上牧中学校舎新築事業等について ～実施設計図書からの抜粋～

設 計	株式会社 グリーンコンサルタント	工事名称				(仮称)新上牧中学校舎新築工事 (第一回設計変更)				図面名称				図面リスト			
						一 級 建 築 士 山田 仁樹 第211375号	承認					担当					発行	2025 / 03 / 31	縮尺	(A1) 1 /	図面 番号	A - 00
																	作図	2025 / 03 / 31		(A3) 1 /

設計		株式会社 グリーンコンサルタント	工事名称		(仮称) 新上牧中学校舎新築工事（第一回設計変更）	図面名称		増築配置図（変更後）	
承認		一級建築士 山田 仁樹 第21137号	承認		担当	発行		2025 / 03 / 31	縮尺 (A1) 1 / 300 (A3) 1 / 600
						作図		2025 / 03 / 31	図面番号 A - 27

設 計		株式会社 グリーンコンサルタント	工事名称		（仮称）新上牧中学校舎新築工事（第一回設計変更）	図面名称		仮設参考図ー3（外部足場等）（変更前）
一 級 建 築 士		山 田 仁 樹 第211375号	承認		担 当	発行 2025 / 03 / 31		縮尺 (A1) 1 / 200
						作図 2025 / 03 / 31		(A3) 1 / 400 図面番号 A - 132

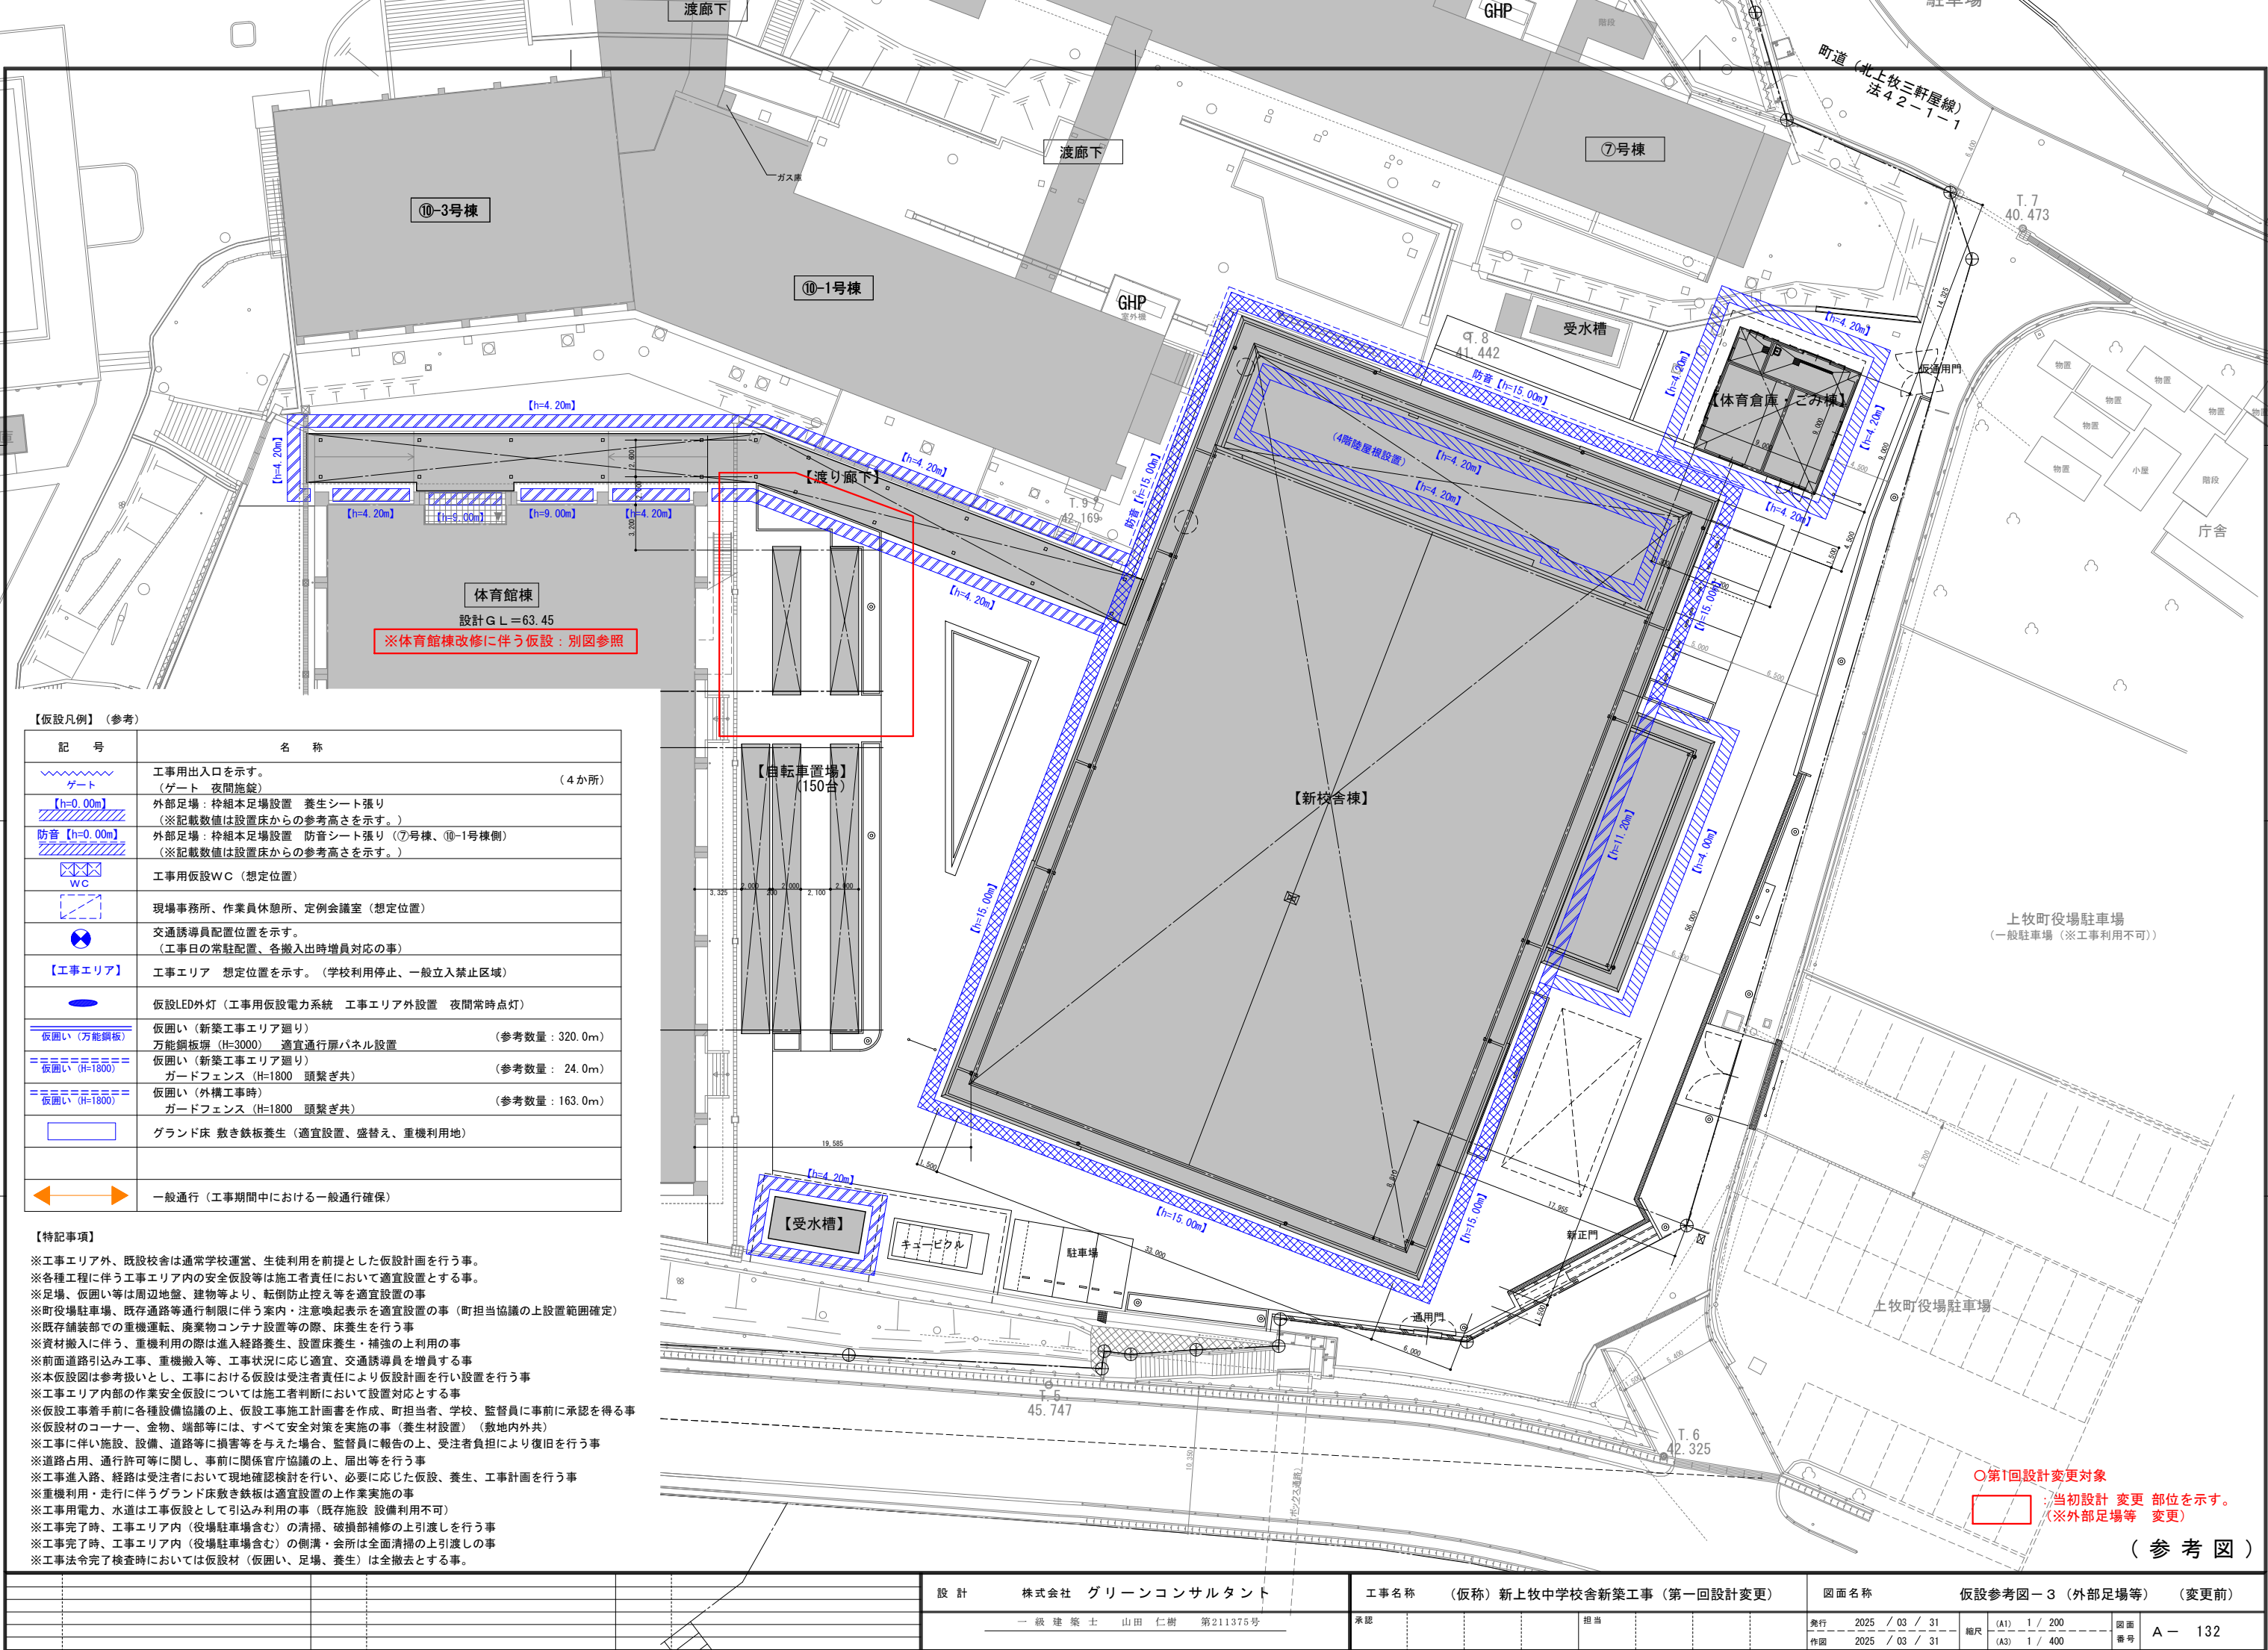
○第1回設計変更対象

当初設計 変更 部位を示す。
（※外部足場等 変更）

設 計	株式会社 グリーンコンサルタント	工事名称	（仮称）新上牧中学校舎新築工事（第一回設計変更）	図面名称	仮設参考図ー3（外部足場等）（変更後）
	一 級 建 築 士 山 田 仁 樹 第211375号	承認	担当	発行	2025 / 03 / 31
				作図	2025 / 03 / 31
				縮尺	(A1) 1 / 200 (A3) 1 / 400
				図面 番号	A - 132

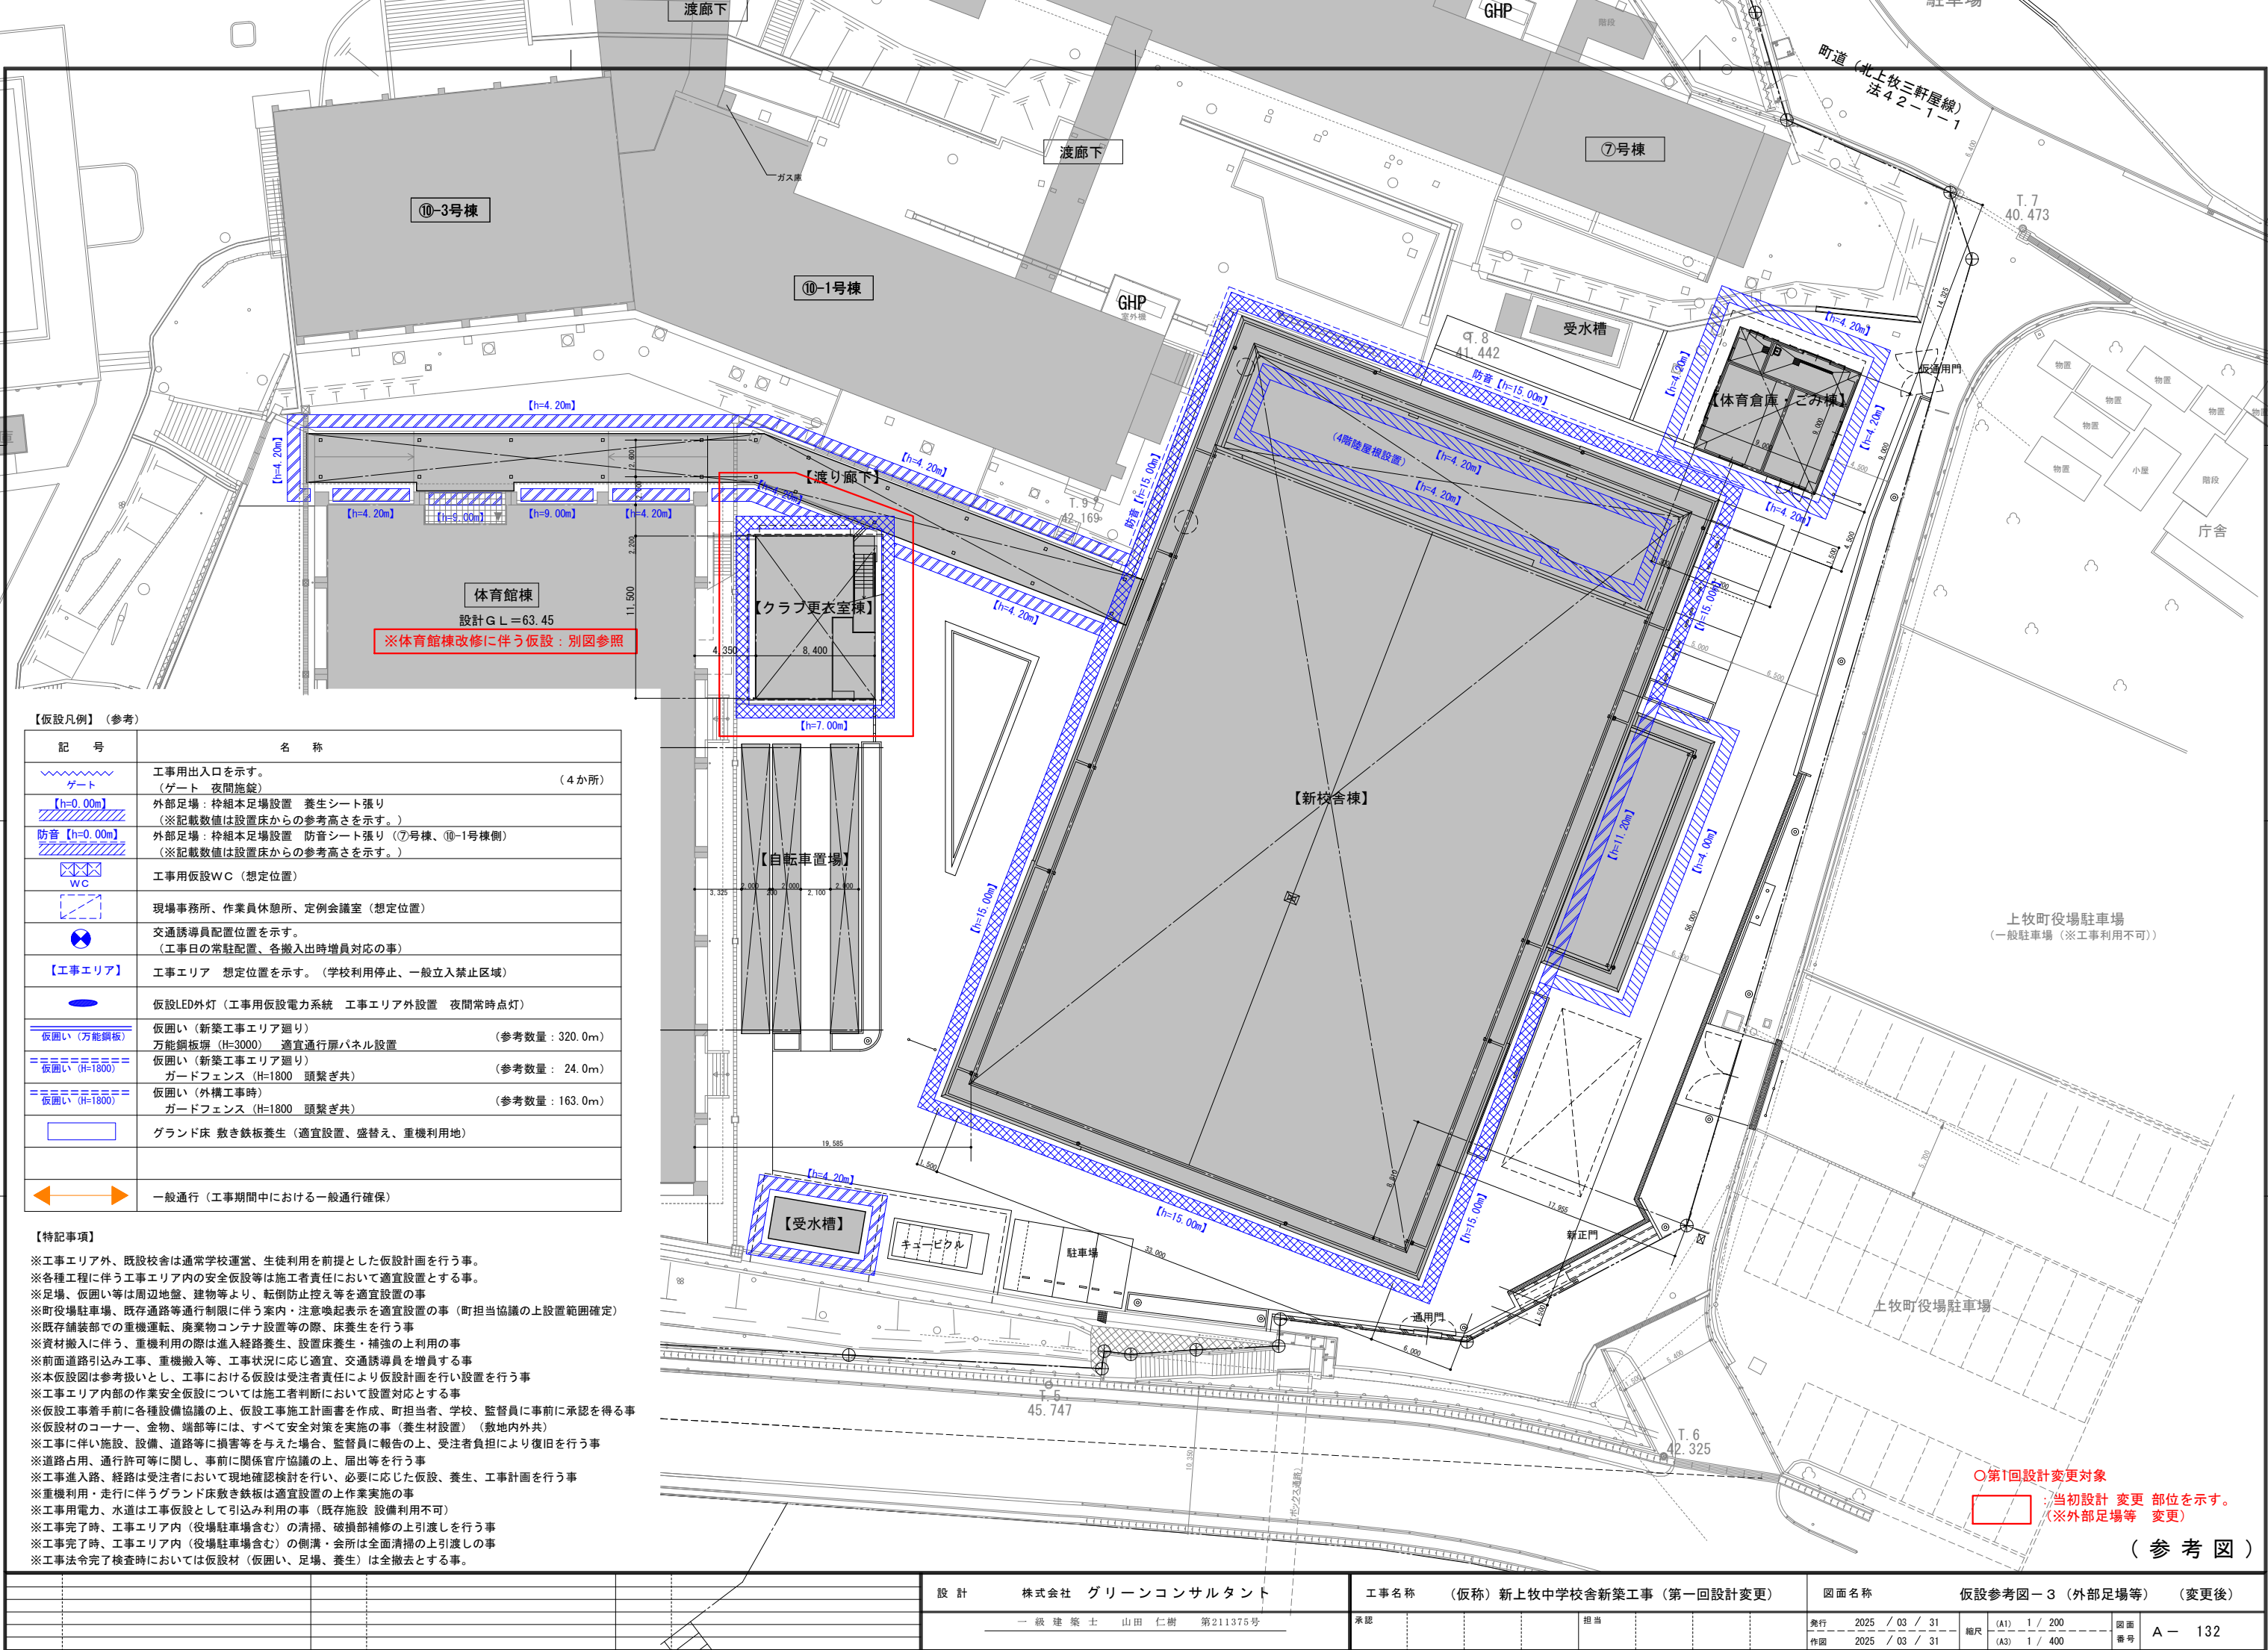
○第1回設計変更対象

当初設計 変更 部位を示す。
（※外部足場等 変更）
